設工認その13で申請した設備機器のうち耐震裕度が厳しいものの保守性について

令和2年7月29日
日本原子力研究開発機構
原子力科学研究所

【R2.7.13 審査会合コメント】

①制御棒駆動機構及び制御棒駆動機構案内管

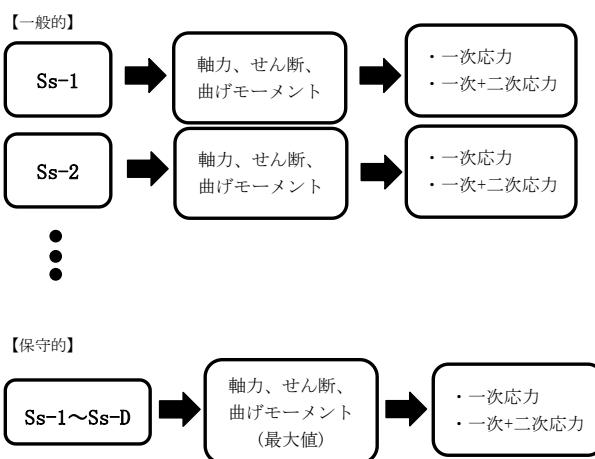
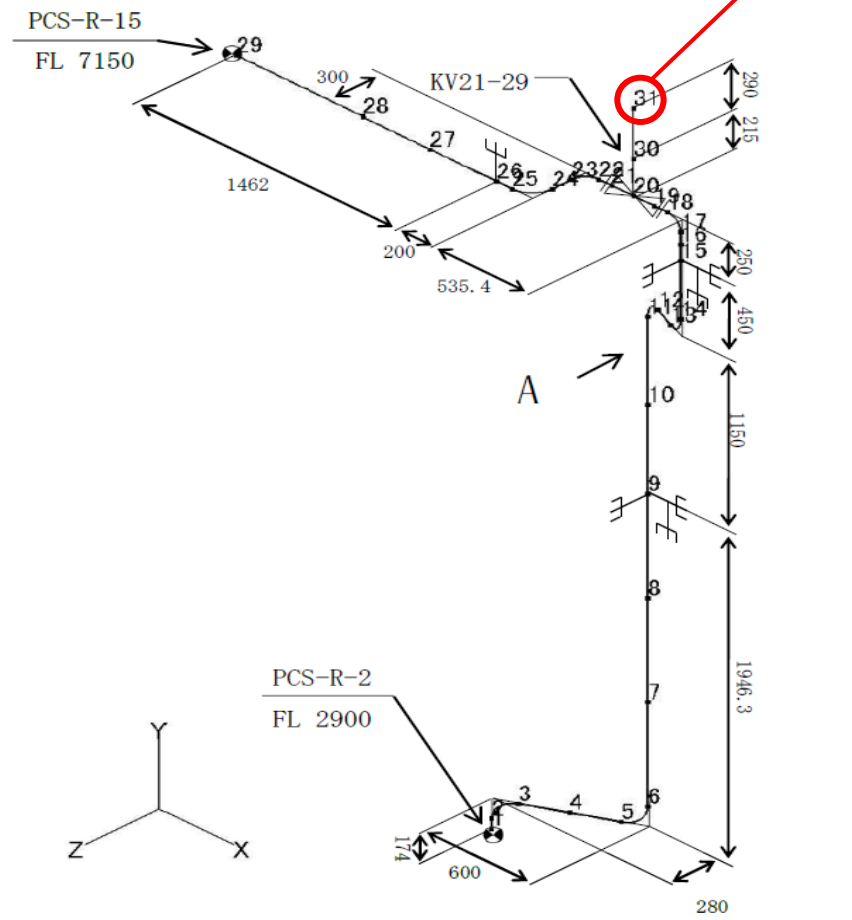
機器・配管の耐震性評価について、制御棒駆動機構及び制御棒駆動機構案内管、サイフォンブレイク弁、一次冷却材熱交換器、上部遮蔽体は裕度が少なくなっている。モデル化等で十分保守的な評価をしていることを示すこと。

本評価における算出応力は、「添付書類 3-4-3-2. 制御棒駆動機構及び制御棒駆動機構案内管の地震応答解析」により得られた数値を用いて算出したものである。

通常の評価では Ss-1 から Ss-D の各波ごとに応力値（軸力、せん断、曲げモーメント）を算出し、一次応力や一次+二次応力を計算する。前述の添付書類に記載した地震応答解析により得られた数値は、制御棒駆動機構及び制御棒駆動機構案内管の各要素、各質点について Ss-1 から Ss-D の 5 波ある基準地震動の最大値をとったもので、その最大値を用いて一次応力や一次+二次応力を計算している。そのため、本評価の算出応力は個別の地震波に対する発生応力より保守的な値となる。
